Bebauungsplan Nr. 50/7

Bereich zwischen Von-Stephan-Straße, Alleestraße und Industriestraße im Siegburger Zentrum
Satzungsbeschluss

Eingegangene Stellungnahmen und Abwägungsvorschläge der Stadtverwaltung

1.2.2 Bezirksregierung Düsseldorf, Kampfmittelbeseitigungsdienst (KBD)

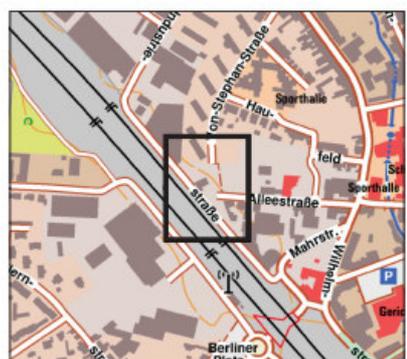
Luftbilder aus den Jahren 1939 - 1945 und andere historische Unterlagen liefern Hinweise auf vermehrte Bombenabwürfe. **Ich empfehle eine Überprüfung der zu überbauenden Fläche auf Kampfmittel im ausgewiesenen Bereich der beigefügten Karte.** Die Beauftragung der Überprüfung erfolgt über das Formular [Antrag auf Kampfmitteluntersuchung](#) .

Sofern es nach 1945 Aufschüttungen gegeben hat, sind diese bis auf das Geländenniveau von 1945 abzuschieben.

Erfolgen Spezialtiefbauarbeiten mit erheblichen mechanischen Belastungen wie Rammarbeiten, Pfahlgründungen, Verbauarbeiten etc. empfehle ich eine Bohrlochdetektion. Beachten Sie in diesem Fall den [Leitfaden](#) auf unserer Internetseite.

Die empfohlene Untersuchung der zu überbauenden Flächen auf Kampfmittel erfolgt vor Baubeginn. Ein mögliches Vorkommen von Kampfmittel wird als Hinweis in den Textteil des Bebauungsplanes aufgenommen und in der Planbegründung thematisiert.
